[低圧インバータ]

**FRENIC-Aceシリーズ)配線ガイド形状変更のご連絡**

配線ガイド単体

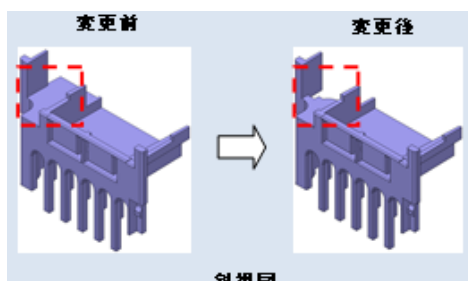
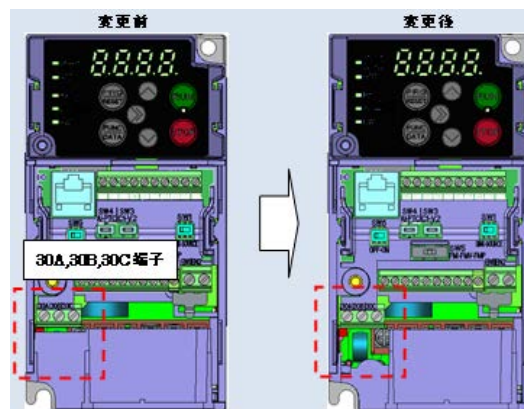
現状は、一括アラーム出力(30A, 30B, 30C)端子の配線後に主回路配線の配線を確認する場合に、配線ガイドが外せず確認できない構造になっております。その為、一括アラーム出力端子への配線後も、配線ガイドの脱着可能な構造に変更致します。

配線ガイドの構造のみの変更ですので、形式・性能・特性・外形寸法等に変更はございません。
